**Giudizio n° 3489 del 02/09/2021**

**Oggetto:** Valutazione preliminare - ristrutturazione della piattaforma ecologica tipo b" ubicata in loc. "valle cena", per il trattamento degli imballaggi e rifiuti da imballaggio provenienti dai servizi di raccolta differenziata – L.R. 19/12/2007, nr. 45. – CUP: h41b16000170004

**Tipo procedimento:** Verifica Preliminare ai sensi dell'art. 6 comma 9 del D.Lgs 152/06 e ss.mm.ii.

Fig. 2: layout impiantistico

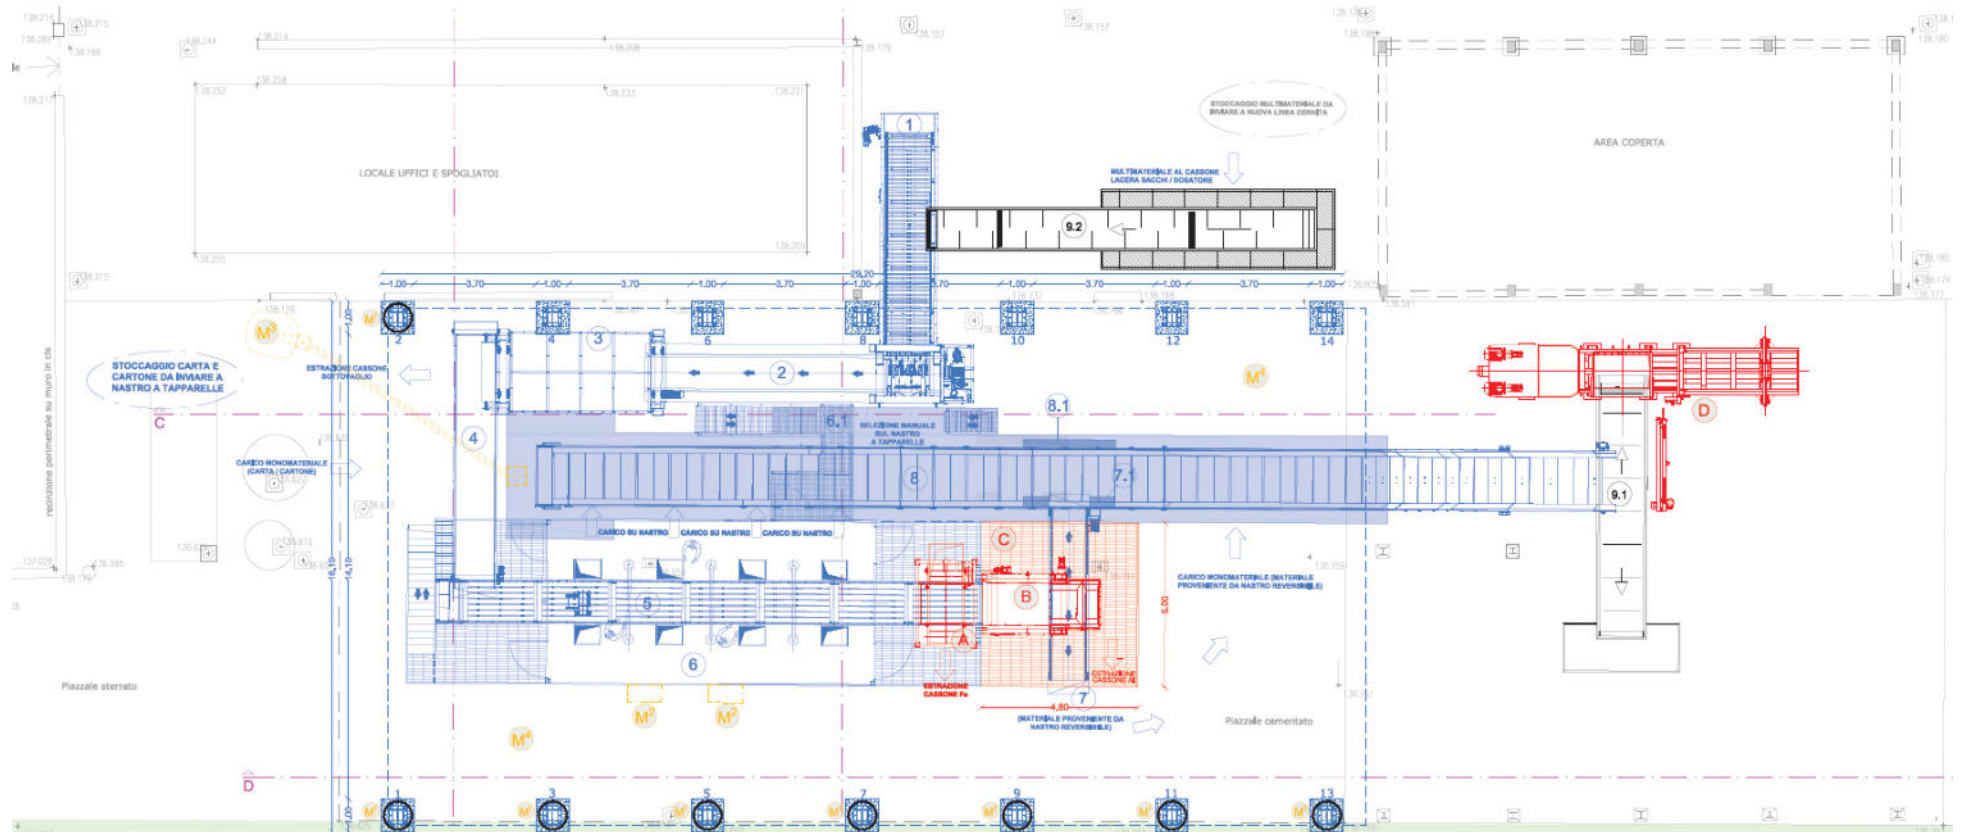
Considerato che nella *Relazione Preliminare Ambientale* è previsto l’utilizzo del *tritratore mobile all’esterno* mentre nella *TAV. 04 – Planimetria aree di deposito rifiuti* è previsto il posizionamento sotto una *tettoia da realizzarsi con somme in economia del consorzio CIVETA*;

- potenzialità di trattamento annua ed istantanea per ogni operazione di recupero e smaltimento, nonché potenzialità giornaliera per l’operazione R3, della piattaforma in considerazione del nulla osta del Servizio Gestione Rifiuti della Regione Abruzzo rilasciato con prot. n. RA/0066026/16 del 12.10.2016;
- ubicazione del tritratore mobile.
